泊発電所3号炉

基準津波に関するコメント回答

(地震に伴う津波と地震以外の要因に伴う津波の組合せ)

令和4年10月28日
北海道電力株式会社

水位時刻歴波形 (7-de(ケース⑧, 組合せの時間差:115s))

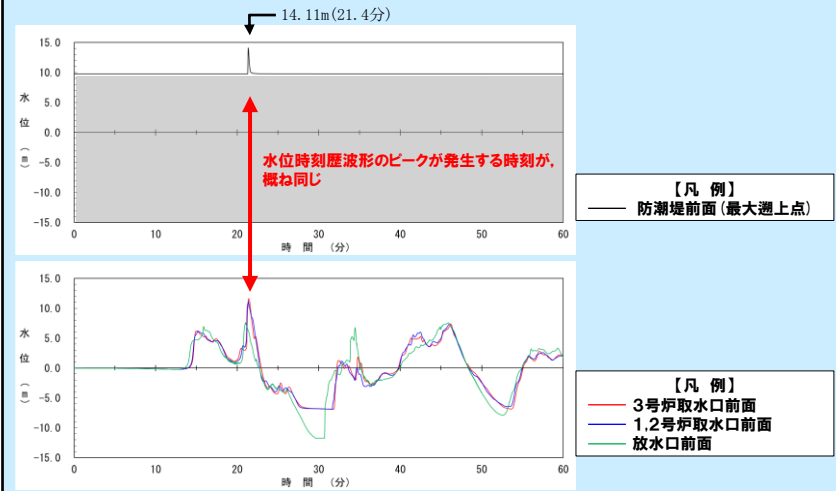
No	指摘事項	回答方針
31	<p>以下の事項についての十分な説明を行ったうえで、泊発電所の特徴を踏まえた組合せ評価の妥当性及び敷地に対して大きな影響を及ぼす波源の選定の妥当性を示すこと。</p> <ul style="list-style-type: none"> ➢ 地震に伴う津波と地震以外の要因に伴う津波のそれぞれの水位時刻歴波形を示し、津波の重なり方の状況等を説明すること。 ➢ 組合せ評価による評価結果の特徴(波源のパラメータによる傾向の違い、各地形モデルによる傾向の違い)を把握し、組合せ評価によって各評価項目(評価地点)で最大となる波源が地震に伴う津波の評価と異なる波源になることについて、分析・考察を行うこと。 <p>上記の検討については、いくつかの地形モデル・波源を分析した段階で、中間的に報告を行うこと。</p>	<ul style="list-style-type: none"> ○ 中間報告の検討対象として、上昇側の評価項目である、以下を検討対象とする。 <ul style="list-style-type: none"> ➢ 防潮堤前面(上昇側) ➢ 3号炉取水口(上昇側) ➢ 1, 2号炉取水口(上昇側) ➢ 放水口(上昇側) ○ 上昇側の評価項目毎の最大値となる地形モデルである、以下を検討対象とする。 <ul style="list-style-type: none"> ➢ 健全地形モデル ➢ 防波堤の損傷を考慮した地形モデル① ○ 組合せ評価における波源のパラメータによる傾向の違い・各地形モデルによる傾向の違いを確認することを目的とし、健全地形モデルの最大ケース(ケース①～ケース④)と、防波堤の損傷を考慮した地形モデル①の最大ケース(ケース⑤～ケース⑨)の波源の関係を明確にするため、地震に伴う津波の最大ケースの分類を行う。 ○ 検討対象とする評価項目・地形モデルについて、波源の入れ替わりが発生したケースは、いずれも組合せの最大ケースが断層パターン7のケースになることから、組合せ評価において、断層パターン7のケースの水位が上昇する理由について、水位時刻歴波形及び水位分布による分析を行う。 ○ 以下の評価項目は、評価範囲が狭く、水位時刻歴波形による分析が適当であると考えられるため、水位時刻歴波形の分析から波源のパラメータによる傾向の違い・各地形モデルによる傾向の違いを確認する。 <ul style="list-style-type: none"> ➢ 3号炉取水口(上昇側) ➢ 1, 2号炉取水口(上昇側) ➢ 放水口(上昇側) ○ 以下の評価項目は、評価範囲が広く、水位分布による分析が適当であると考慮されるため、上記の水位時刻歴波形の分析を踏まえたうえで、水位分布の分析から波源のパラメータによる傾向の違い・各地形モデルによる傾向の違いを分析する。 <ul style="list-style-type: none"> ➢ 防潮堤前面(上昇側) ○ 組合せ評価として、敷地に対して大きな影響を及ぼす波源・地形モデルの特徴を確認する。

○組合せ評価における7-de(防波堤の損傷を考慮した地形モデル①)では、各評価項目の水位時刻歴波形のピークが発生する時刻が、概ね同じである特徴があることから、各評価項目の水位上昇のメカニズムは同じであると考えられる。

④水位時刻歴波形の分析 (3/16) 健全地形モデルにおける3号炉取水口 (上昇側)

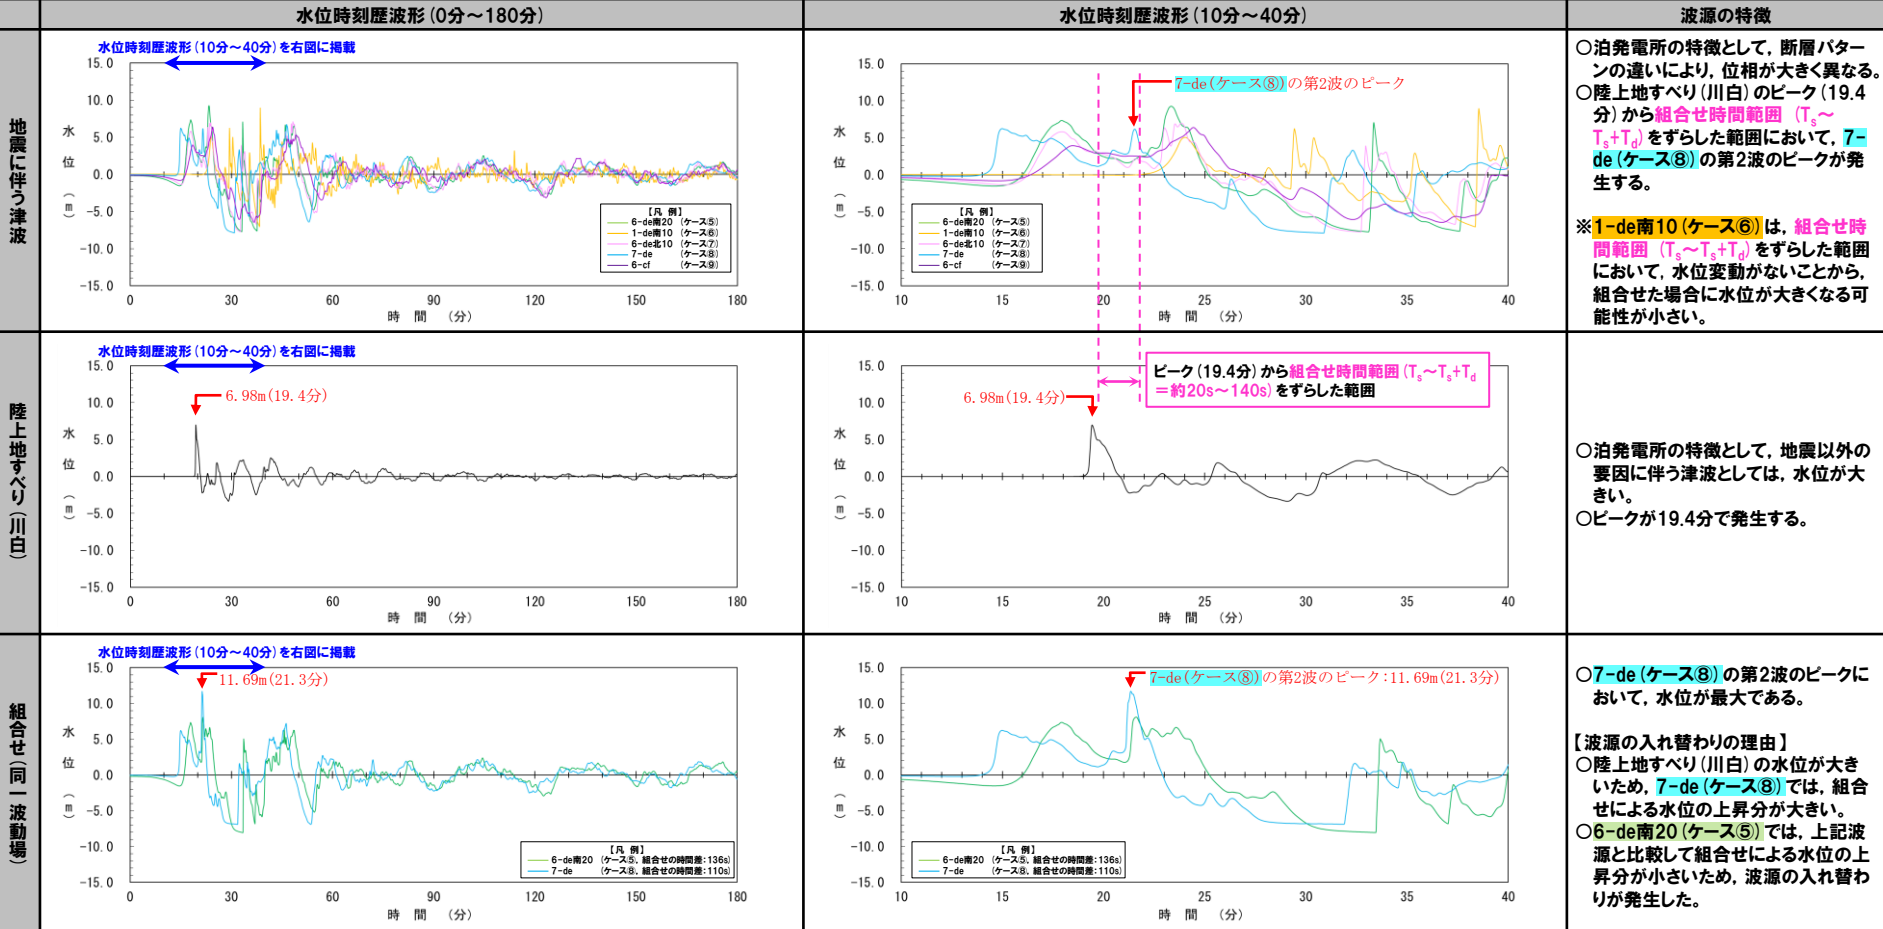
○6-de南20 (ケース①) では、組合せ (同一波動場) による水位の上昇分が小さいが、7-de (ケース③) では、組合せ (同一波動場) による水位の上昇分が大きい。

○組合せによる水位の上昇分が大きい7-de (ケース③) では、線形足し合わせ最大ケース、同一波動場最大ケースの組合せの時間差が概ね同じであることを確認した。

④水位時刻歴波形の分析 (7/16) 健全地形モデルにおける1, 2号炉取水口 (上昇側)

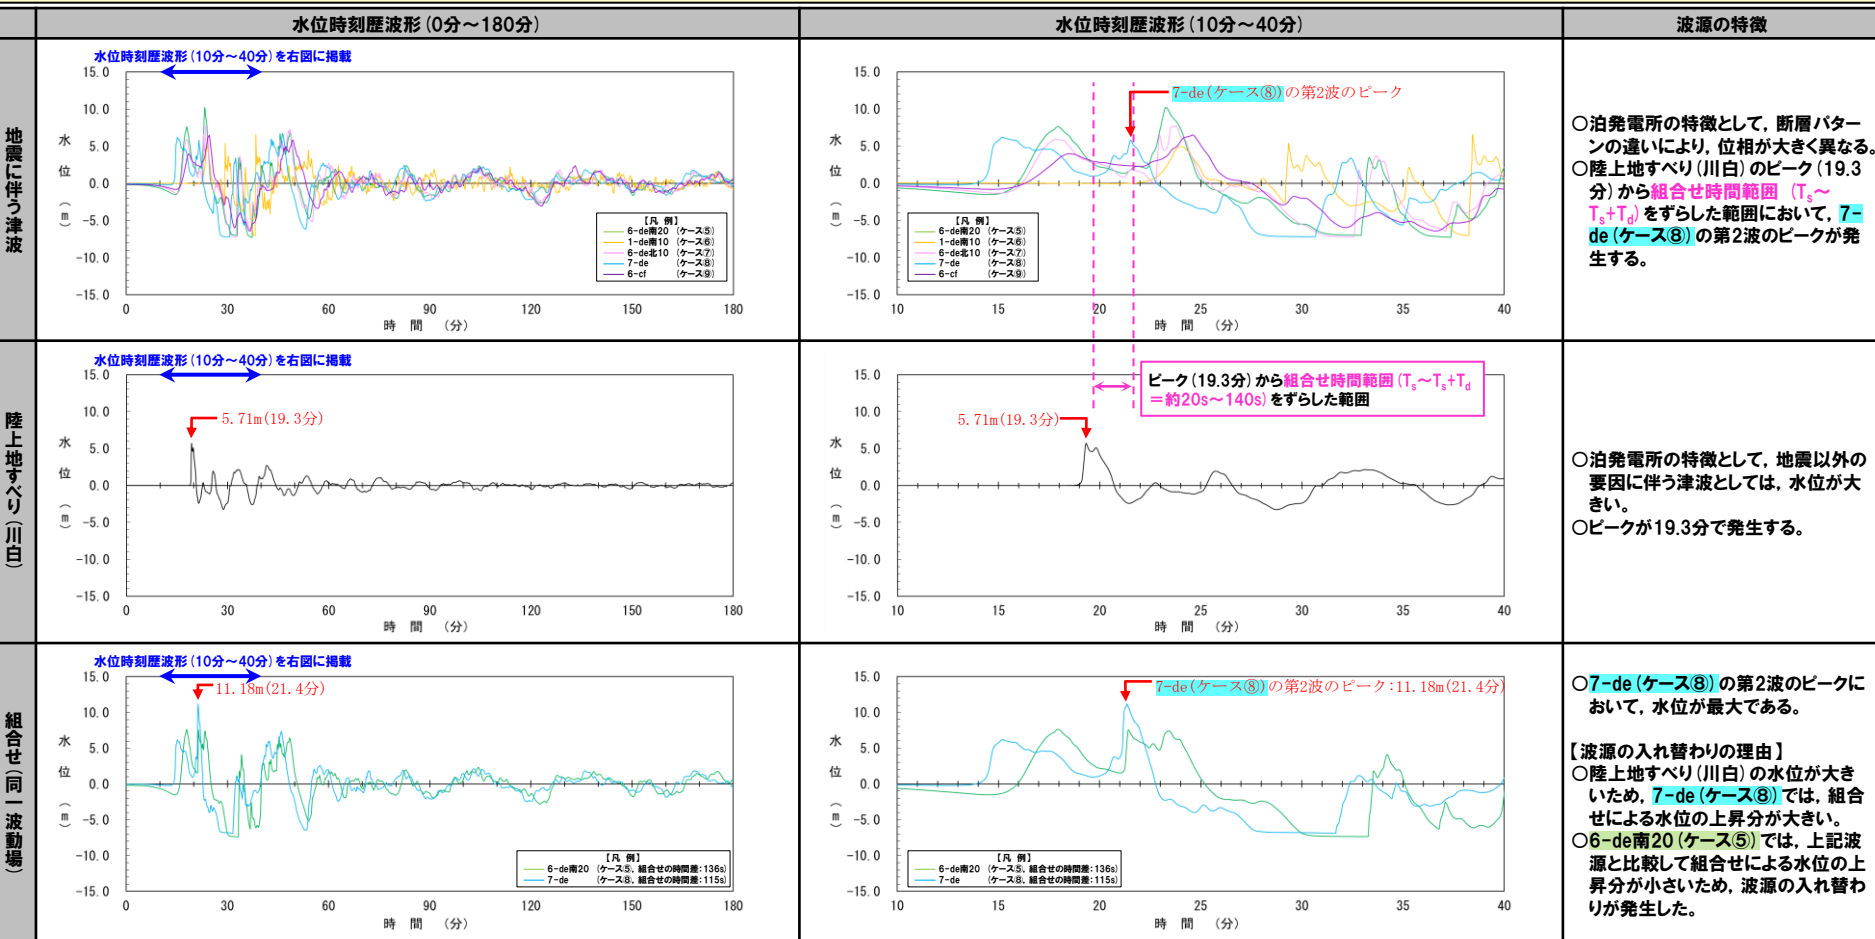
○6-de南20 (ケース①) では、組合せ (同一波動場) による水位の上昇分が小さいが、7-de (ケース③) では、組合せ (同一波動場) による水位の上昇分が大きい。

○組合せによる水位の上昇分が大きい7-de (ケース③) では、線形足し合わせ最大ケース、同一波動場最大ケースの組合せの時間差が概ね同じであることを確認した。

④水位時刻歴波形の分析 (11/16) 健全地形モデルにおける放水口 (上昇側)

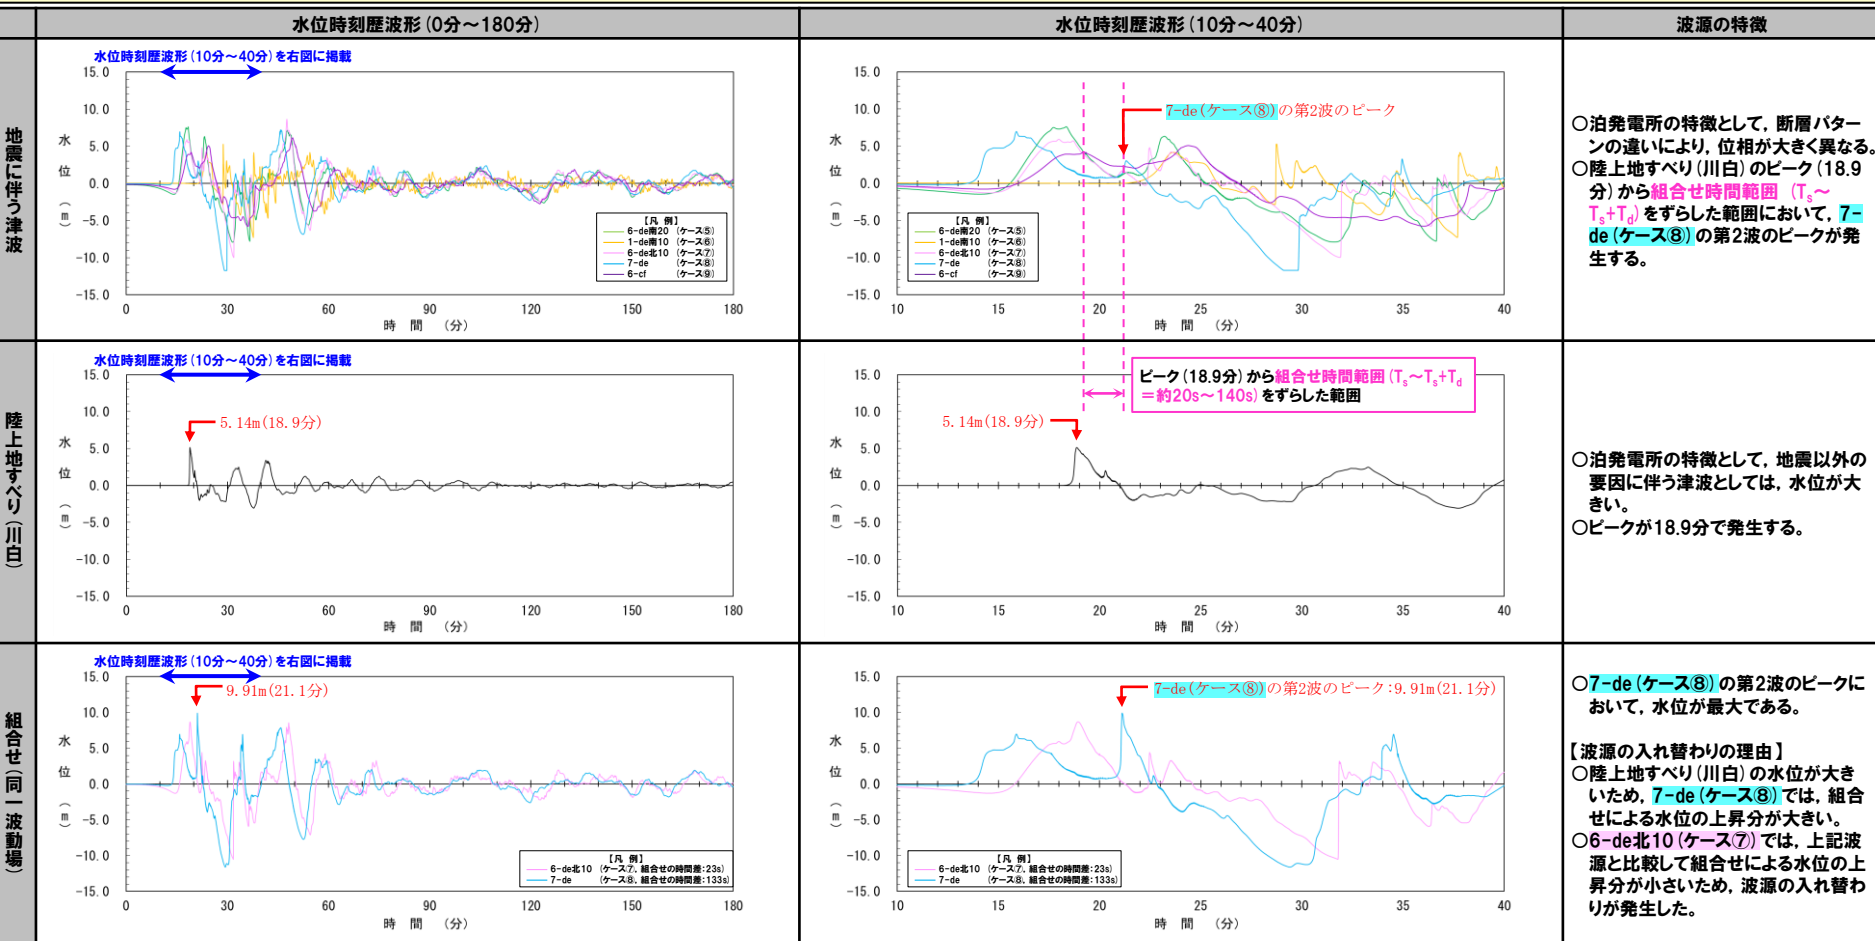
○6-de北10 (ケース②) では、組合せ (同一波動場) による水位の上昇分が小さいが、7-de (ケース③) では、組合せ (同一波動場) による水位の上昇分が大きい。

○組合せによる水位の上昇分が大きい7-de (ケース③) では、線形足し合わせ最大ケース、同一波動場最大ケースの組合せの時間差が同じであることを確認した。

水位時刻歴波形 (7-de (ケース⑧), 組合せの時間差: 115s)

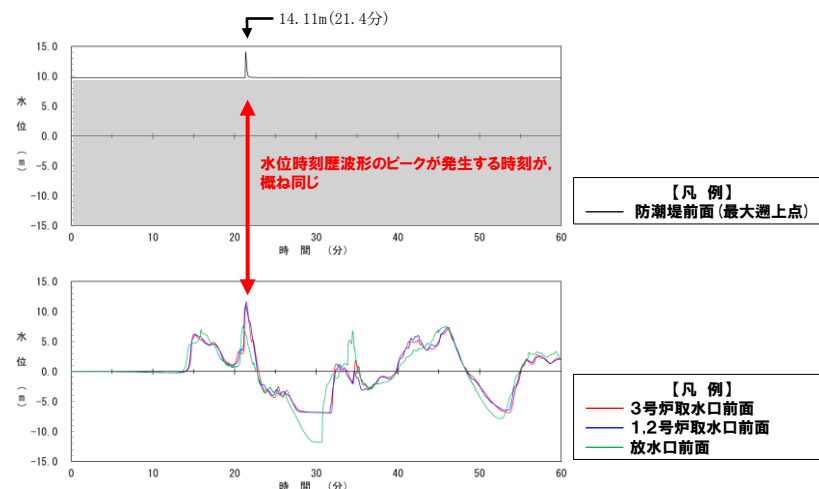
指摘事項No31:泊発電所の特徴を踏まえた組合せ評価の妥当性及び敷地に対して大きな影響を及ぼす波源の選定の妥当性を示すこと

※放水口 (上昇側) は、健全地形モデルの最大水位の方が値としては大きい。
